Proyecto: ADECUACIÓN DE TERRENO PARA FUTURA INSTALACIÓN DE  
PANELES SOLARES

Categoría: I Expediente: DRPO-IF-005-2025

GEOMÁTICA-EIA-CAT I-0031-2024

PROVINCIA DE PANAMÁ OESTE, DISTRITO DE ARRAIJÁN, CORREGIMIENTO DE CERRO SILVESTRE - VERIFICACIÓN DE COORDENADAS DEL PROYECTO "ADECUACIÓN DE TERRENO PARA FUTURA INSTALACIÓN DE PANELES SOLARES"

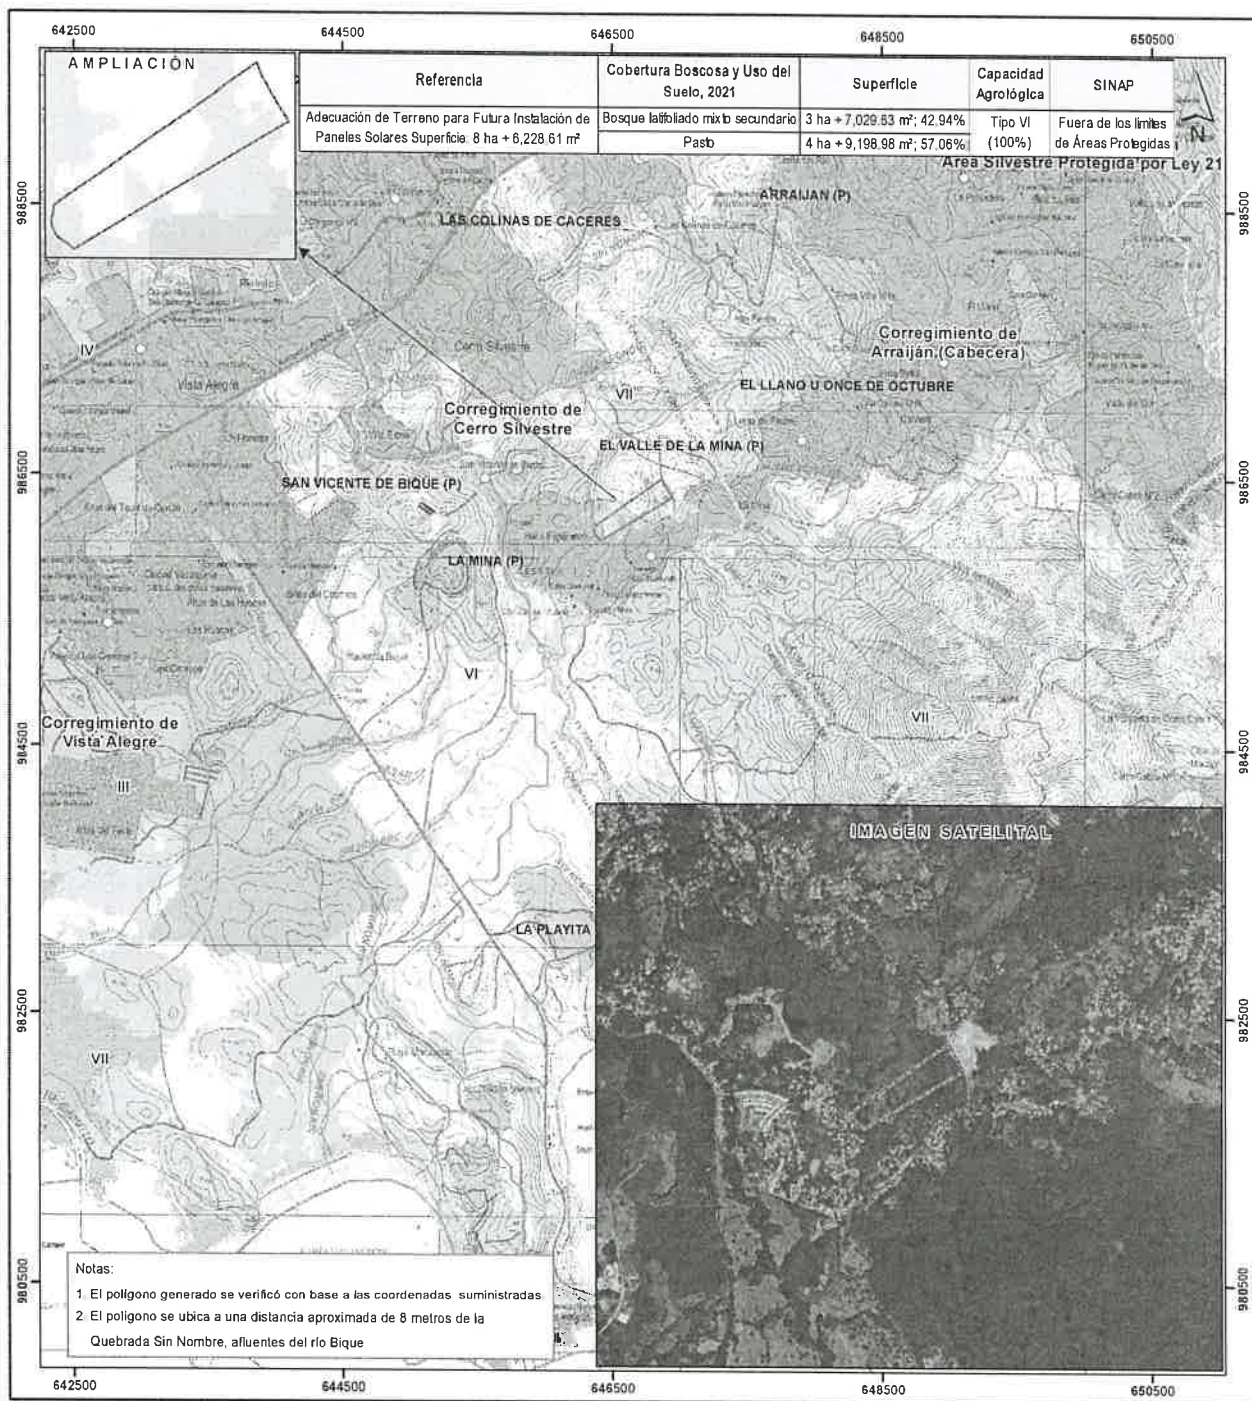
Con los datos proporcionados se generó un (1) polígono con una superficie (8ha+6,228.61 m<sup>2</sup>), el mismo se ubica fuera de los límites del Sistema Nacional de Áreas Protegidas (SINAP).

De acuerdo con la Cobertura Boscosa y Uso del Suelo, año 2021, se ubica en las categorías de “Bosque latifoliado mixto secundario”, “Pasto” y según la Capacidad Agrológica, se ubica en el tipo: VI – 100% (No arable, con limitaciones severas, apta para pastos, bosques, tierras de reservas).

- 1 El polígono generado se verificó con base a las coordenadas suministradas
- 2 El polígono se ubica a una distancia aproximada de 8 metros de la Quebrada Sin Nombre, afluentes del río Bique
